プリント基板用コネクタ B2CF3.5 シリーズのデザイン変更のお知らせ

- 2.ハウジング形状

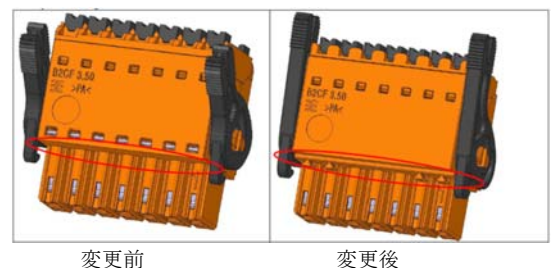
1. リースレバーLH およびロック&リースレバーLRの形状変更
 - レバーのスリム化により、省スペース化に貢献
 - コネクタを差込むだけでフックが掛かる自動ロック機能を追加
 - レバーが長くなり、“てこの原理”がより効果的に作用します

- A) ハウジング上面の組立用溝の変更
- B) プッシュボタン部のハウジング形状変更
- C) ハウジング底面の形状

Pic.4: Old - B2CF 3.50../180 (top side)

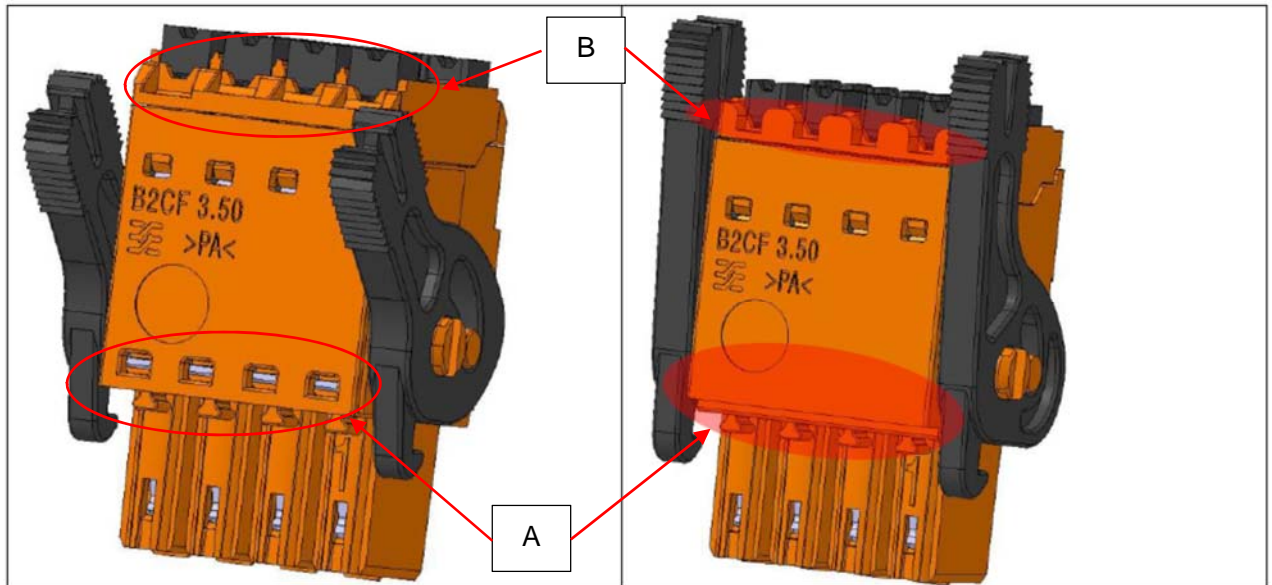
- A) ハウジング上面の組立用溝の変更
- B) プッシュボタン部のハウジング形状変更

New - B2CF 3.50../180 (modified housing and LR)

Pic.5: Old - B2CF 3.50../180 (bottom side)

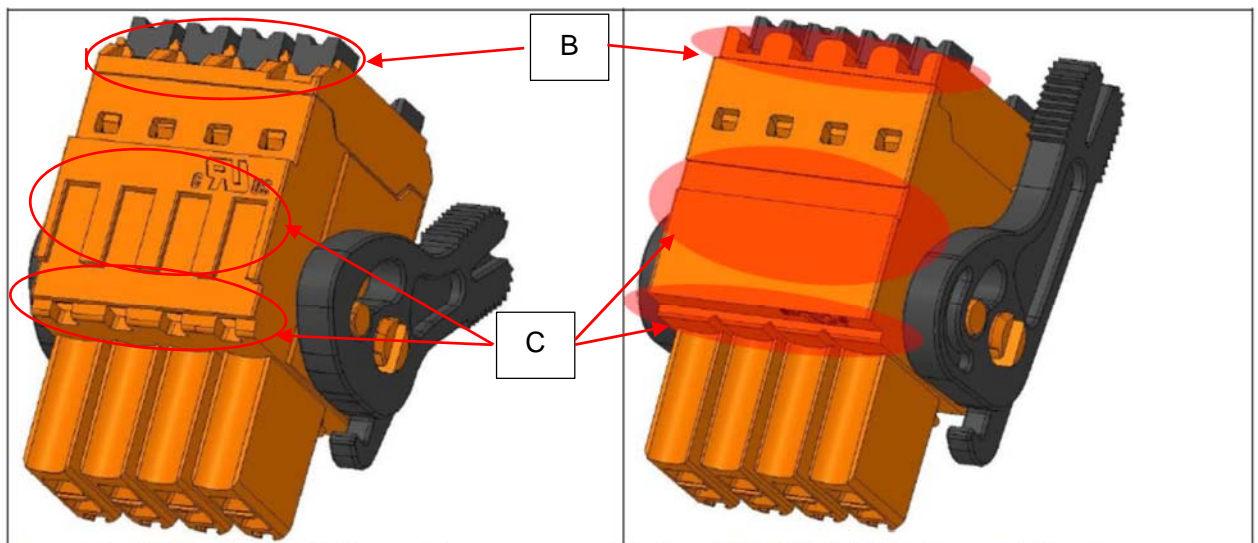
C) ハウジング底面の形状

New - B2CF 3.50../180 (with modified contours and intake for strain relief)

※ この変更により、ストレインリリーフ BL 3.50 ZE03 OR BX (1629680000)が、使用できなくなります。現在、代替製品を準備中です。ストレインリリーフのご使用を検討されている場合は、別途 営業担当まで問い合わせください。

Pic.8: B2CF 3.50../180G old design

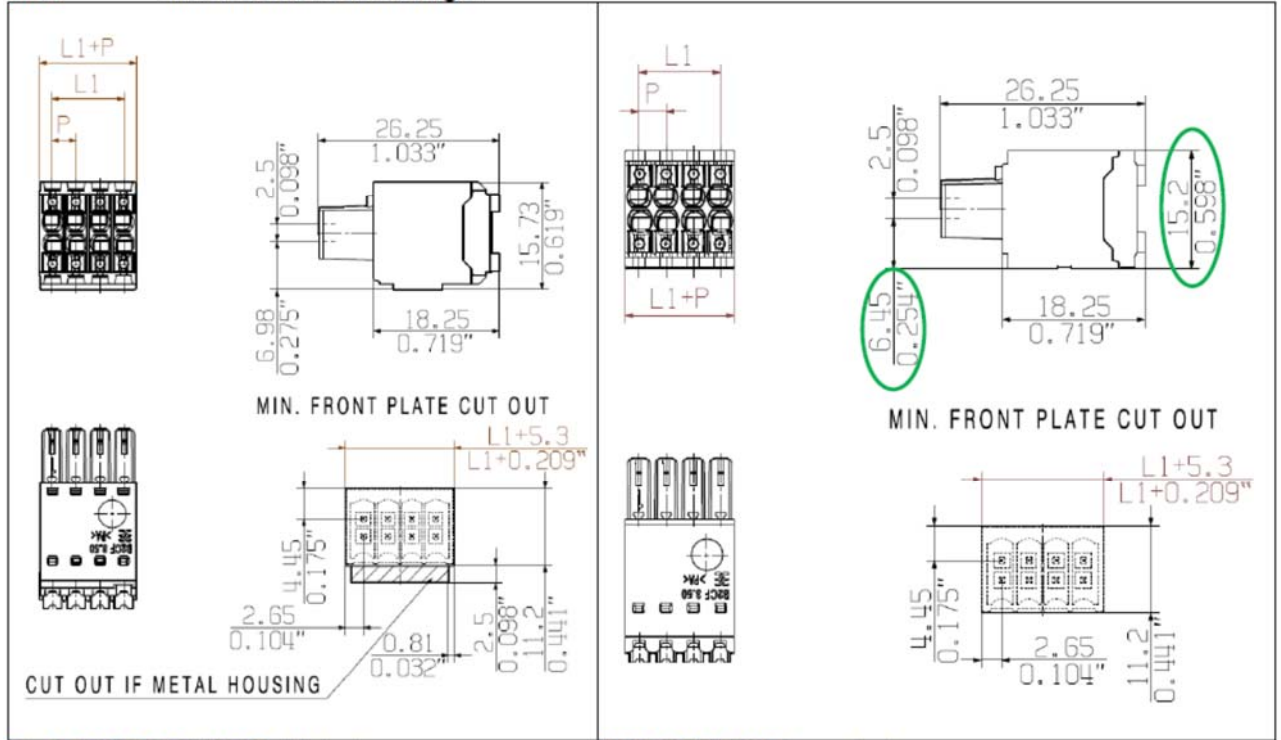
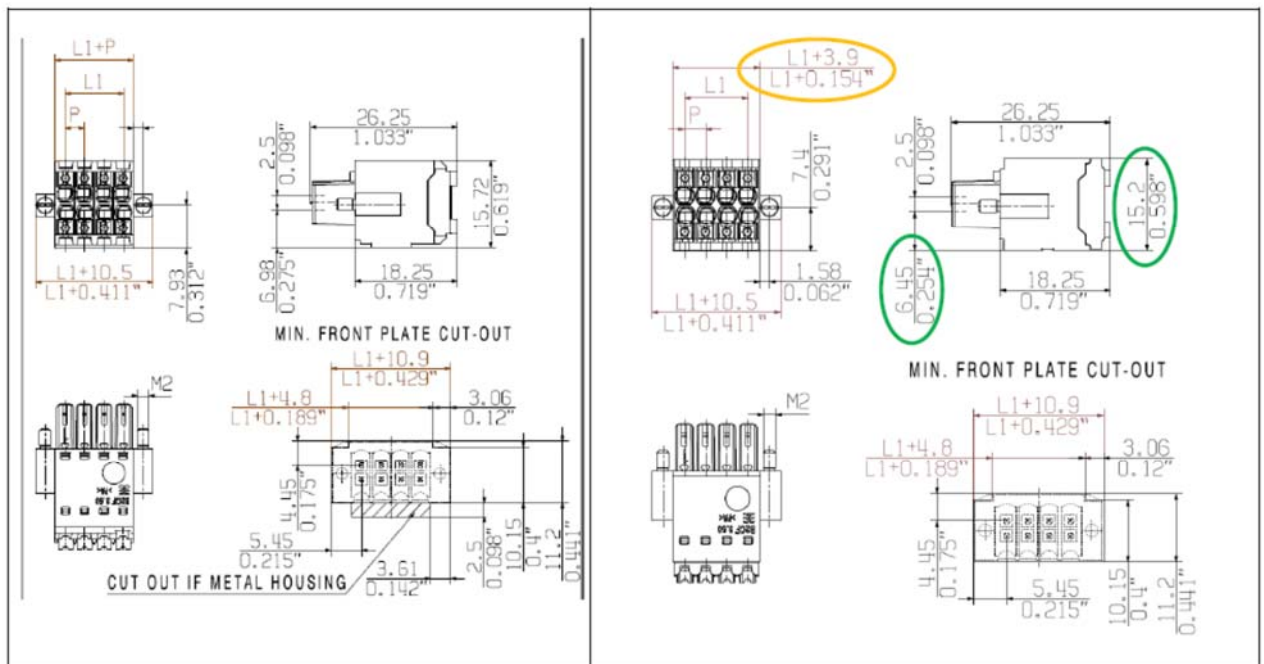
- Green = dimension becomes smaller
- Orange = dimension becomes larger (not relevant)
- Red = dimension becomes larger

B2CF 3.50../180G new design

Pic.10: B2CF 3.50../180LH old design

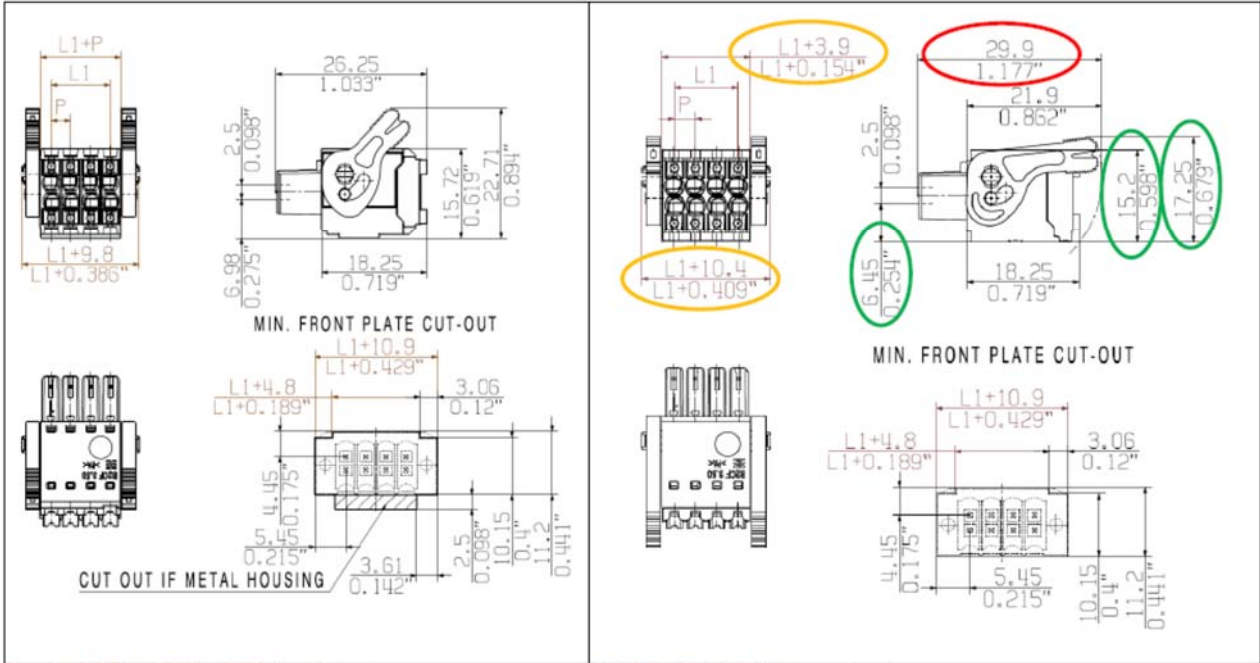
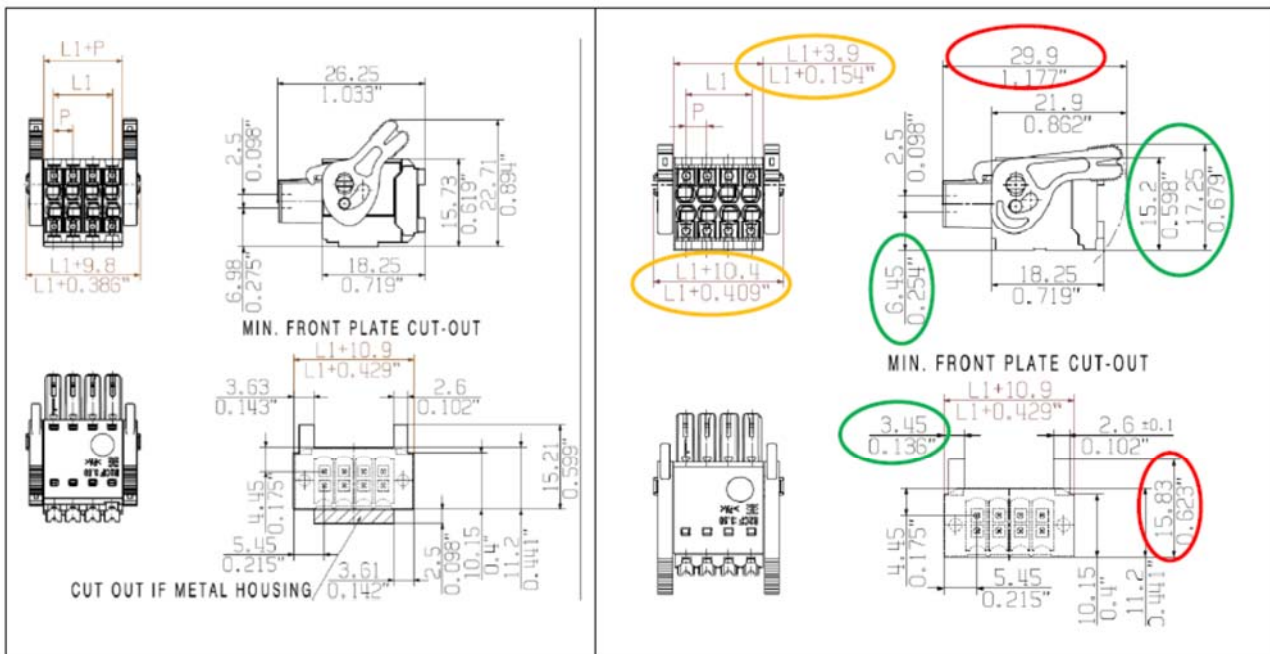
- Green** = dimension becomes smaller
- Orange** = dimension becomes larger (not relevant)
- Red** = dimension becomes larger

B2CF 3.50../180LH new design
